# Signalisatie en markeringsplan Richard Caluwaerstraat

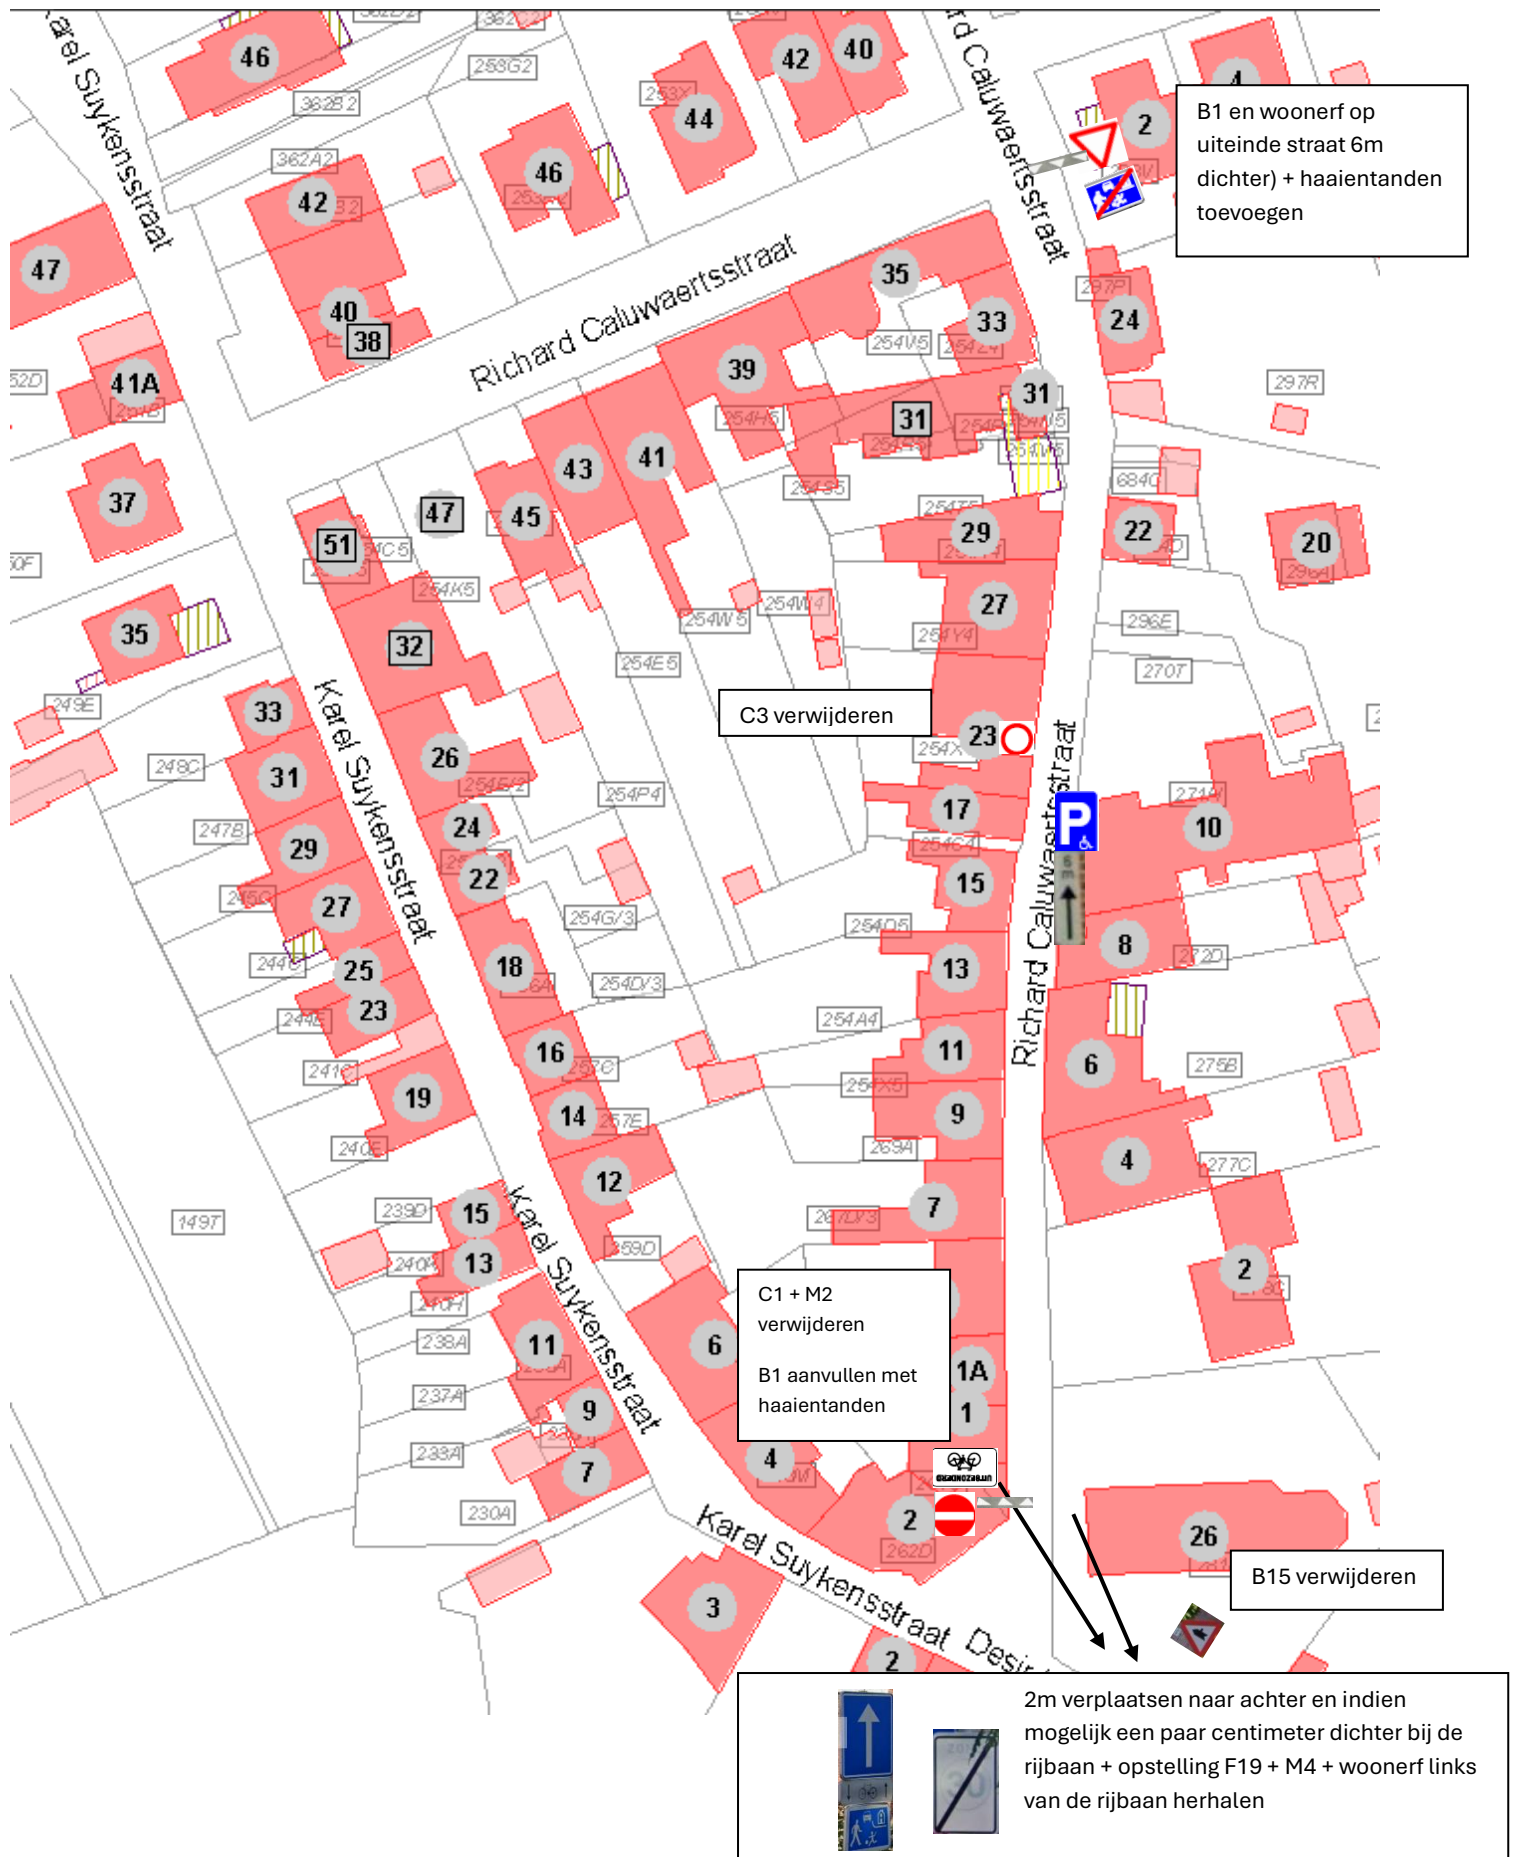
Nog te bekijken:

- moet de miva paal in de rijrichting rechts staan?

- Aanpassingen mbt alle bestaande parkeervakken:

- Toevoegen letter P: bij voorkeur aangebracht in een hoek van de plaats, opdat het geparkeerde voertuig haar niet verbergt
- Miva parkeerplaats thv De Balans vergroten in de lengte naar 6m richting huisnummer 8
- Alle reeds gemarkeerde parkeervakken ter hoogte van huisnummers **1, 1A, 5, 6, 8 en 23, die met 2 hoekjes voorzien zijn**, aanpassen naar 4 hoekjes met breedte 2m. Lengte wijzigen enkel indien vermeldt.
  - OPM: Belijning van het parkeervak thv huisnr 1 en 5 aanpassen idem als de andere hoekjes in de straat aanwezig. (= verbreden)
